太保家园·三亚国际乐养中心

报批方案与实施方案对比

建设单位：太保健康管理（三亚）有限公司
编制单位：上海市建工设计研究总院有限公司

2025.03

Ⓐ-Ⓜ立面图 1:100

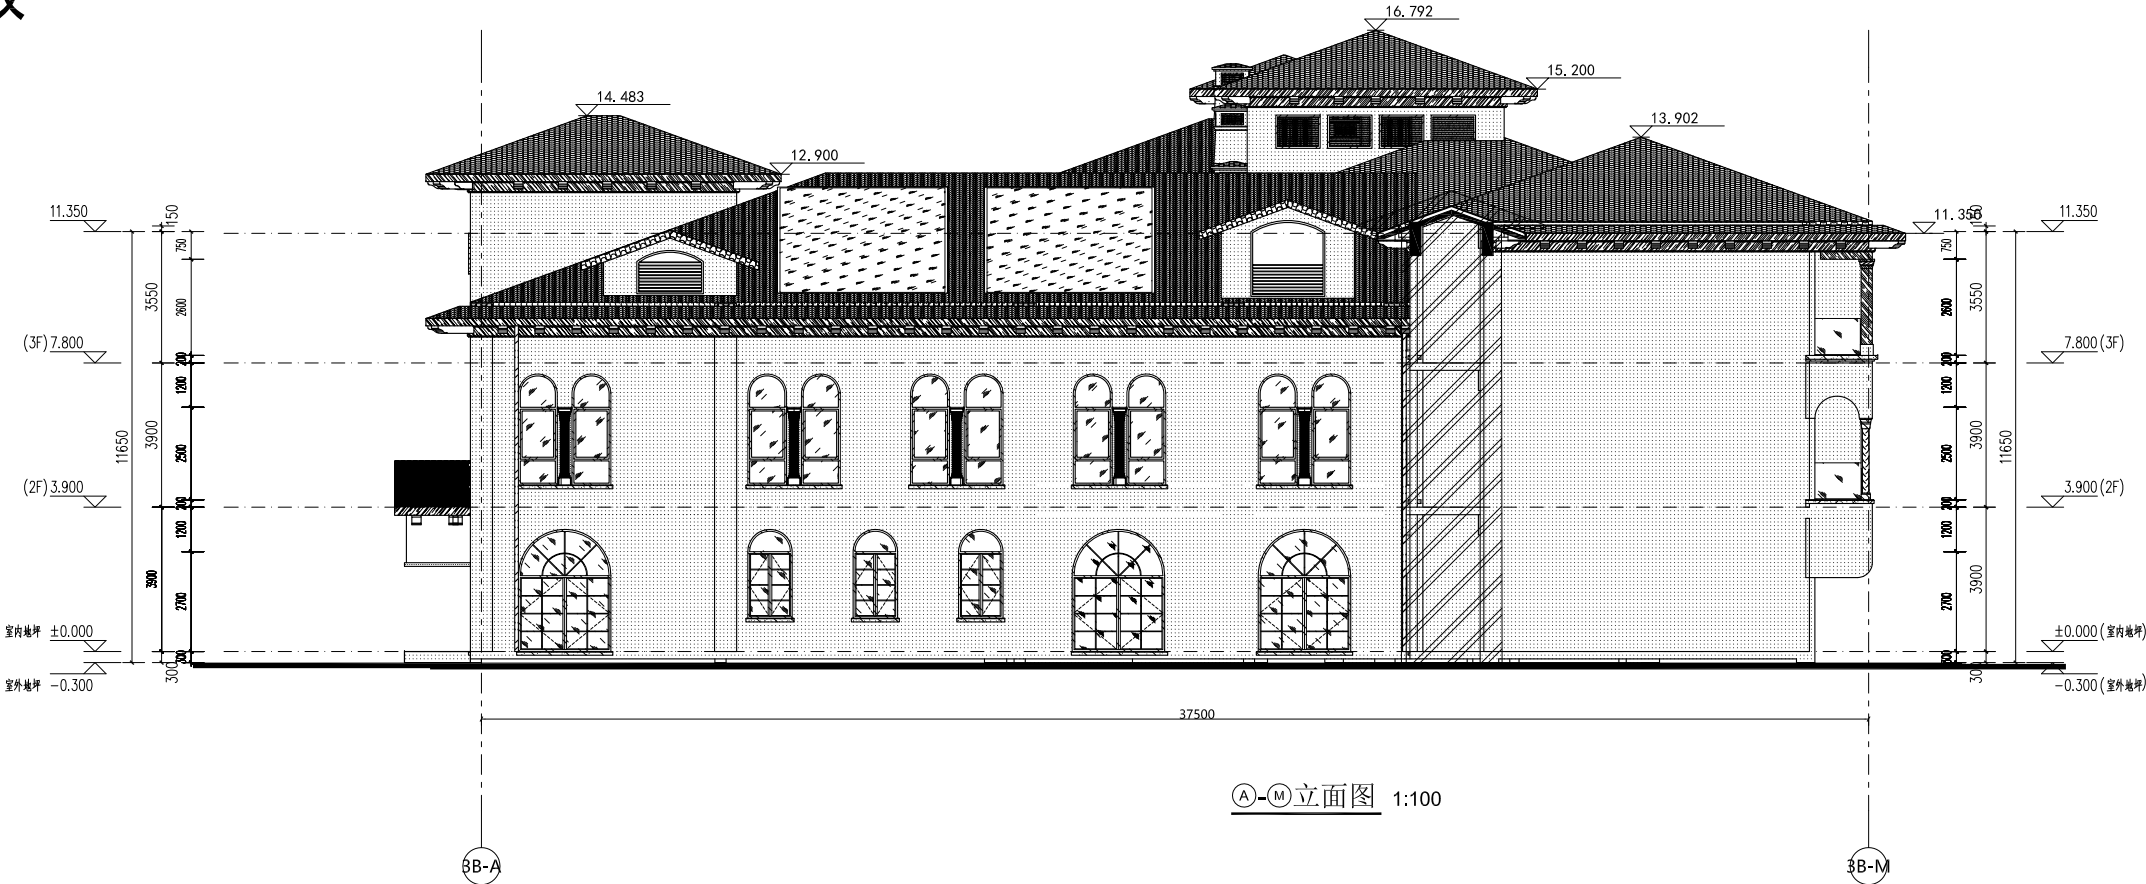
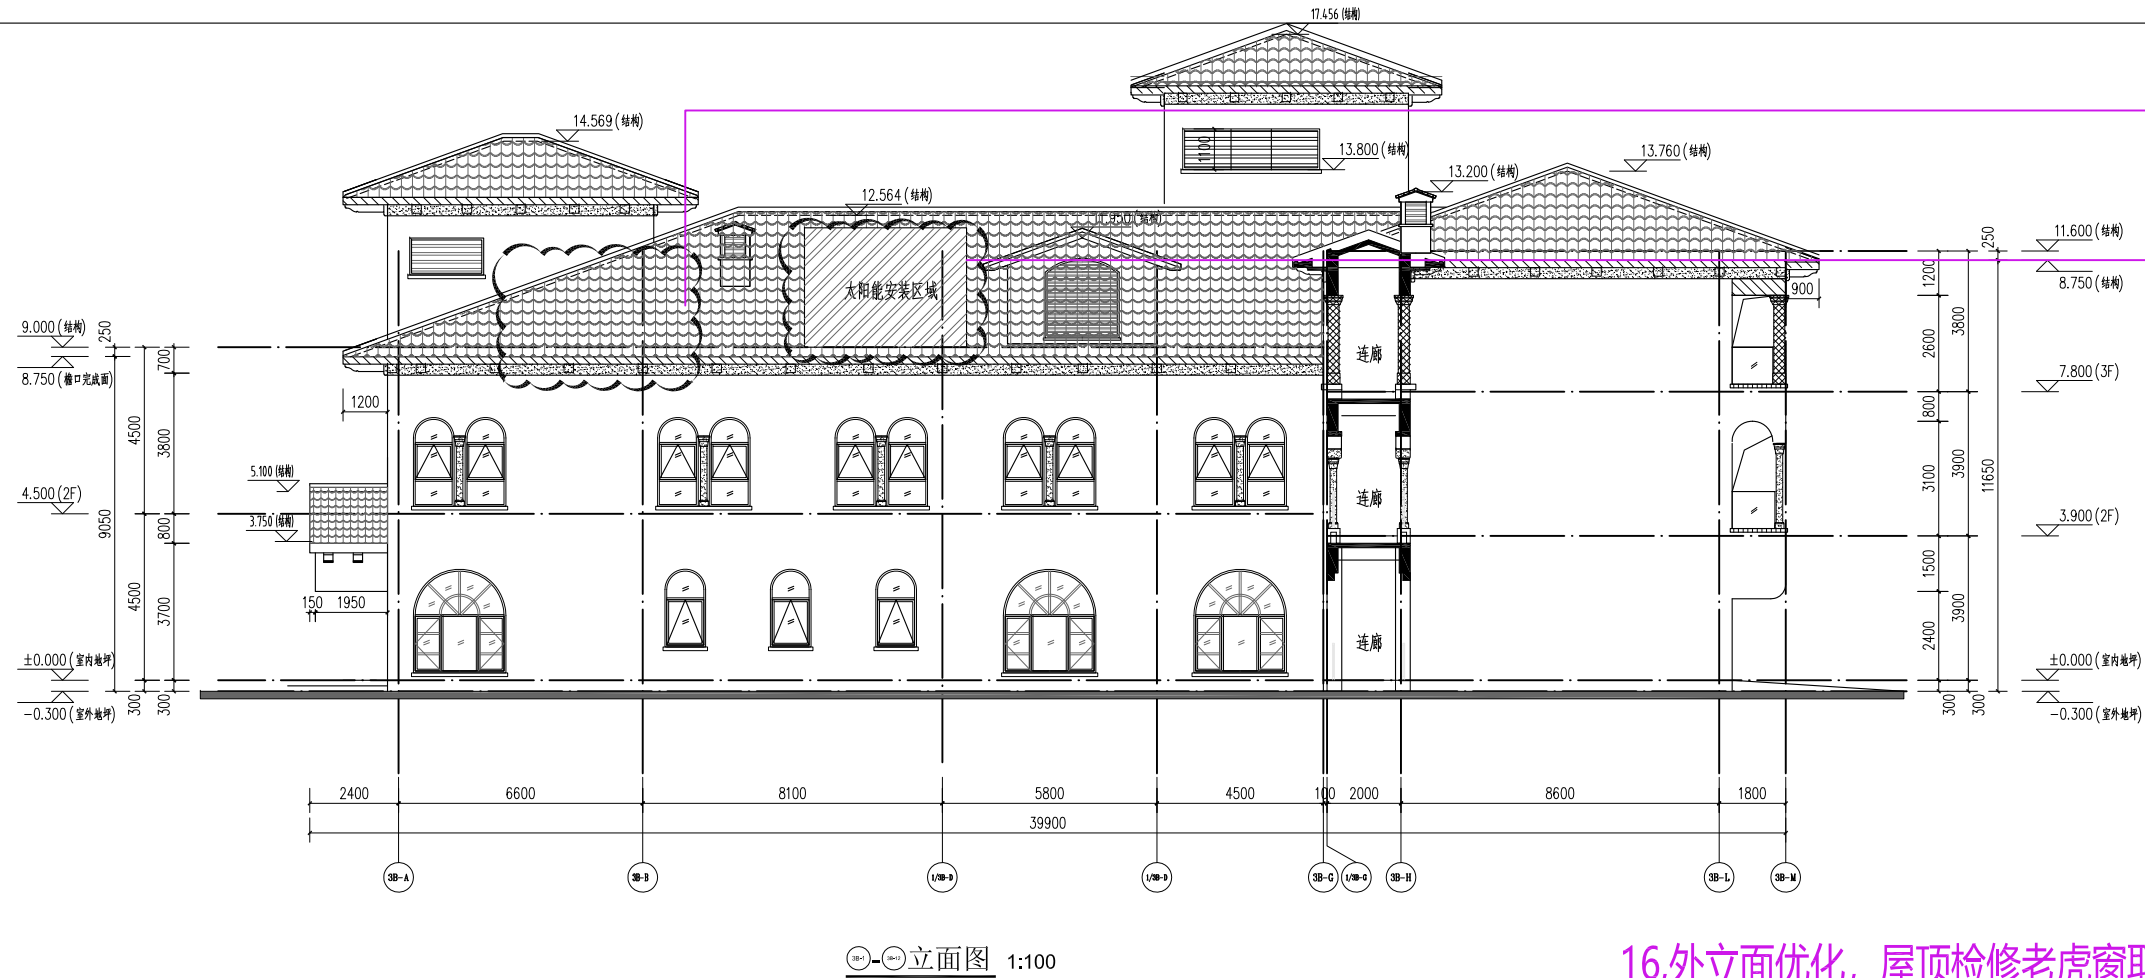
16,外立面优化, 屋顶检修老虎窗取消。
16,依据实际计算需求, 优化太阳能板位置及面积。

4-A~4-P 立面图 1:100

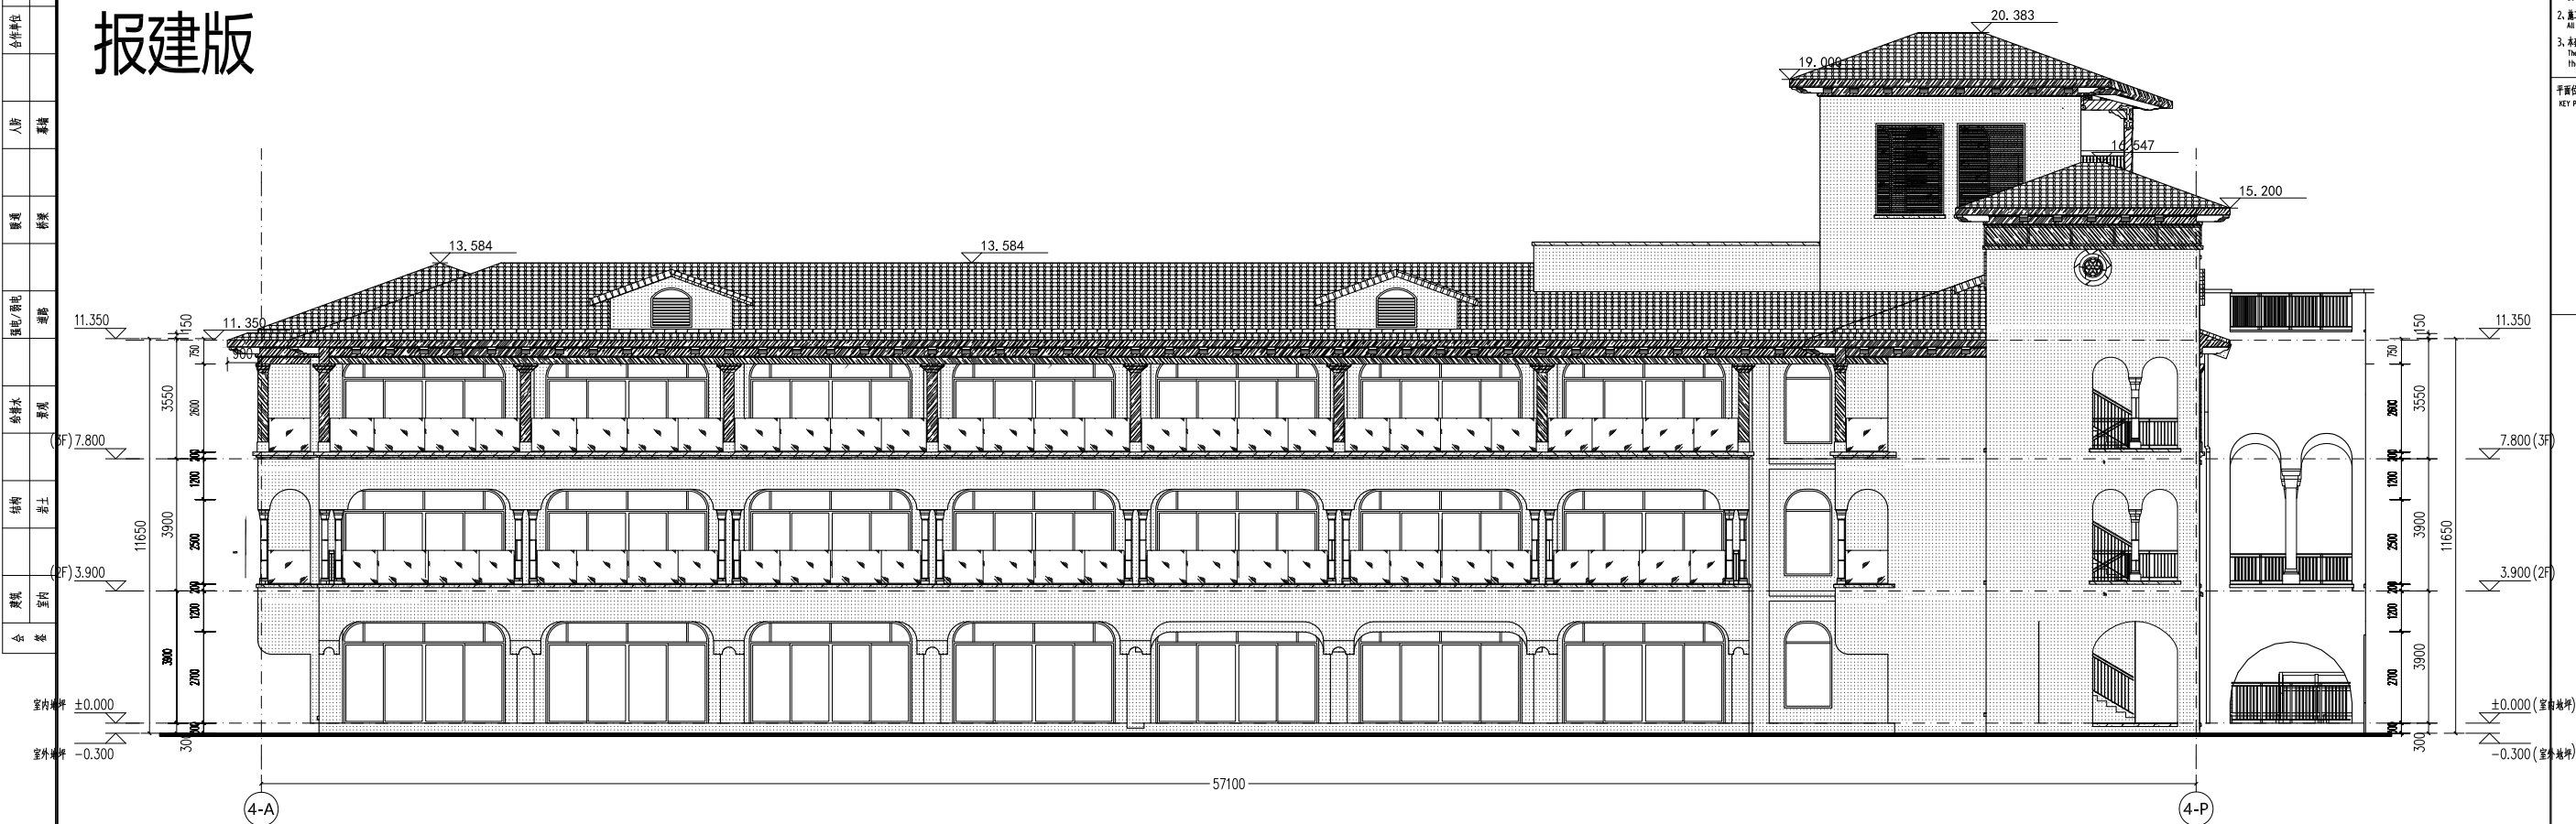
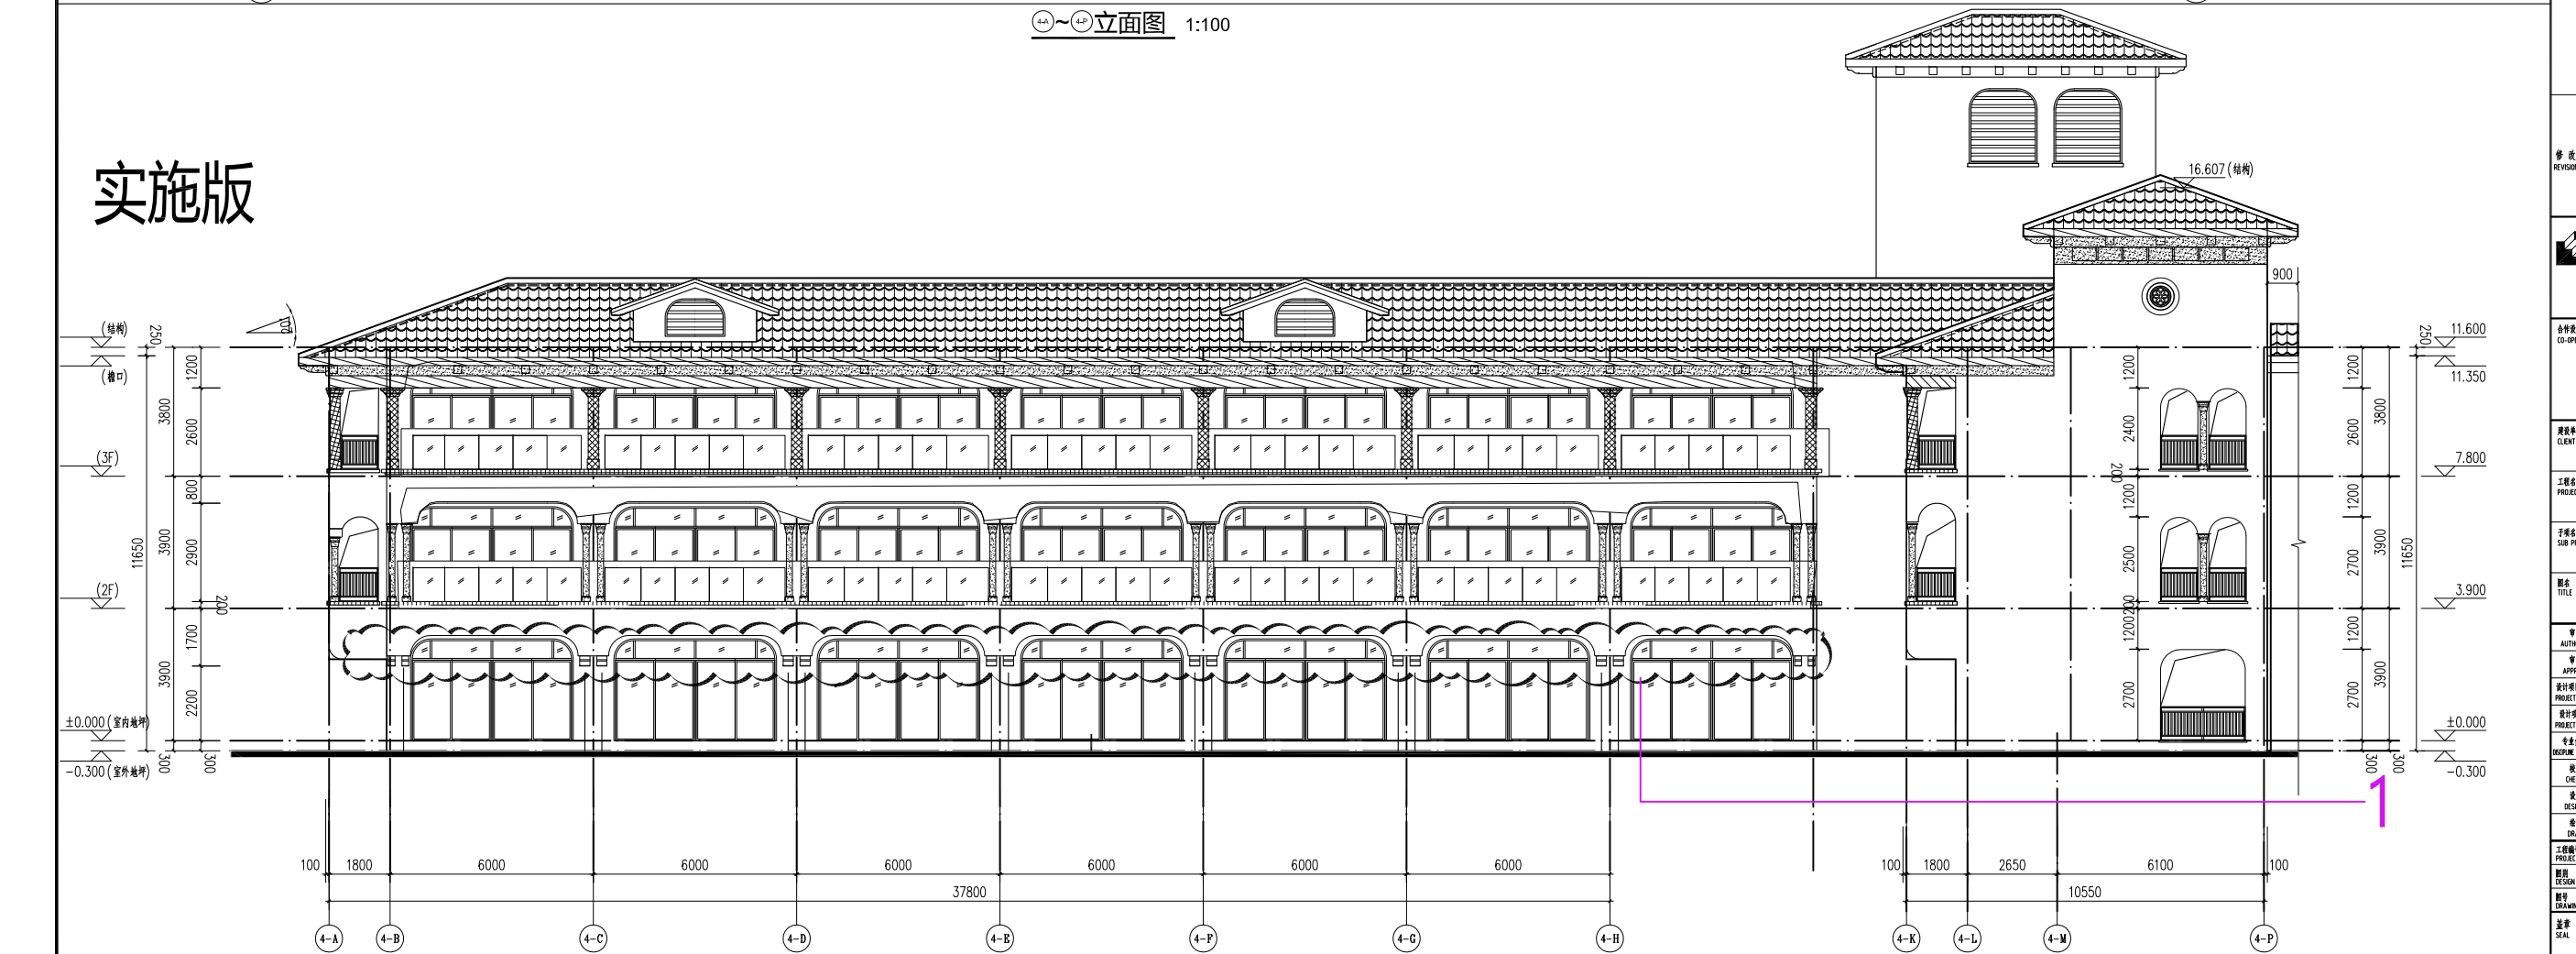
1,外立面优化,二层阳台装饰牛腿样式优化。
